东航北京航食区 1#配餐楼 BIM 图面分析报告

项目名称：北京东方航空食品有限公司新机场配餐区工程项目

设计阶段：施工图设计

编制日期：2017-8-17

图纸名称	地下室顶构件布置图	问题描述	建筑底图与结构图柱偏位。
问题位置	J 轴交 1 轴	涉及专业	结构
问题截图			
平面图			
三维图

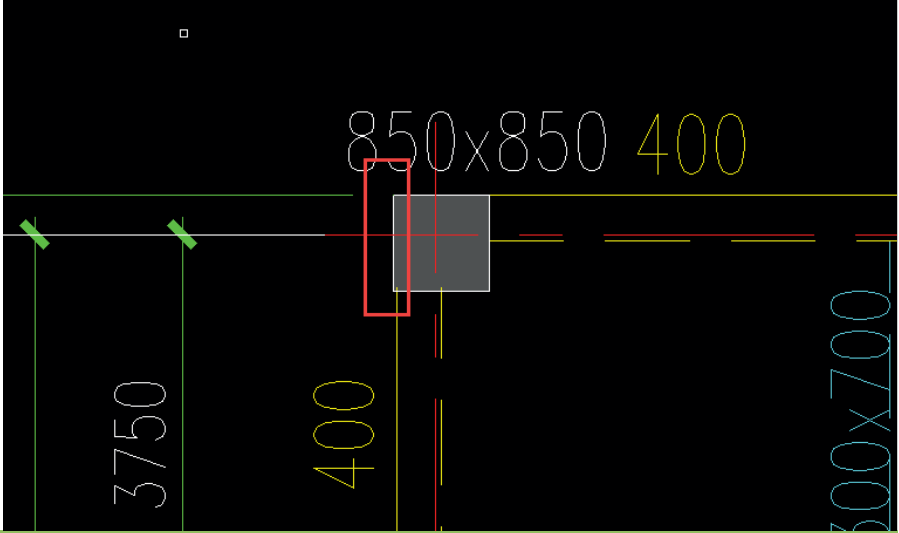
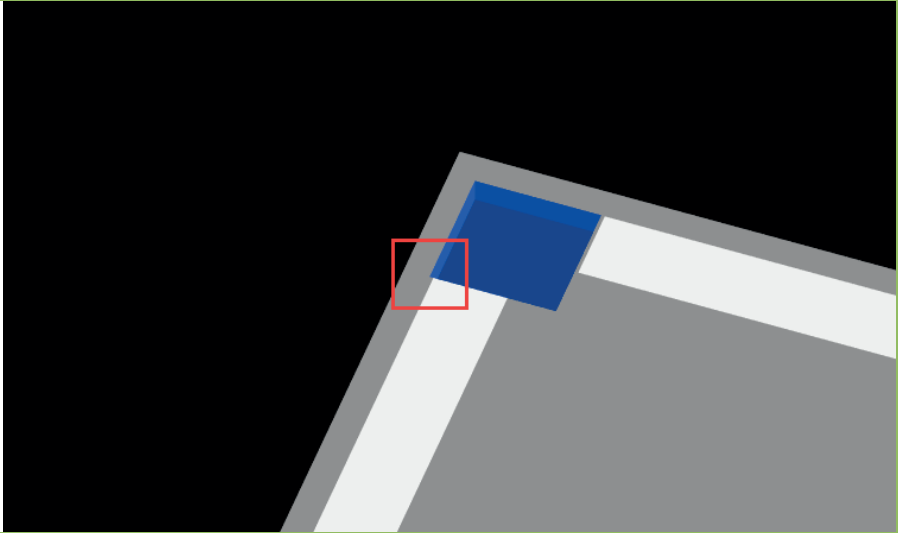
问题1 建筑底图与结构图柱偏位。
